Dictámenes Discrepancias N°9, N°13, N°15 y N°20-2023

Área Típica N°10

Discrepancias presentadas por Cooperativa de Consumo de Energía Eléctrica Chillán Limitada, respecto del Informe Técnico para el Cálculo de las Componentes del Valor Agregado de Distribución, cuatrienio noviembre 2020-noviembre 2024

Santiago, 25 de abril de 2023

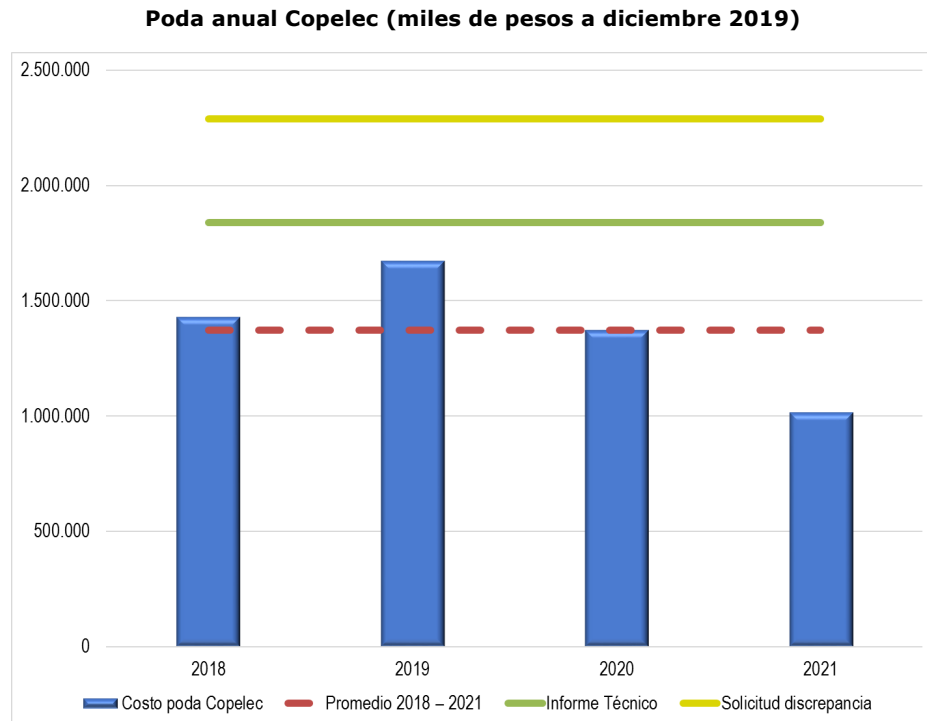
Para la CNE, por su parte, el factor de frondosidad rural reconoce que la cantidad de árboles por kilómetro de red es menor en la zona rural que en la zona urbana, para un mismo nivel de frondosidad, factor que sólo se aplica a los niveles de frondosidad 3, 4 y 5.

Según la CNE, en su argumentación la discrepante compararía erróneamente la vegetación de zonas que no tienen el mismo nivel de frondosidad. A juicio de la CNE, al comparar zonas con distintos niveles de frondosidad, como sería comparar la zona urbana de Chillán con la zona rural por donde pasa el trazado de la red por la zona urbana, muy probablemente se estaría comparando un nivel de frondosidad 1 o 2 con uno 4 o 5.
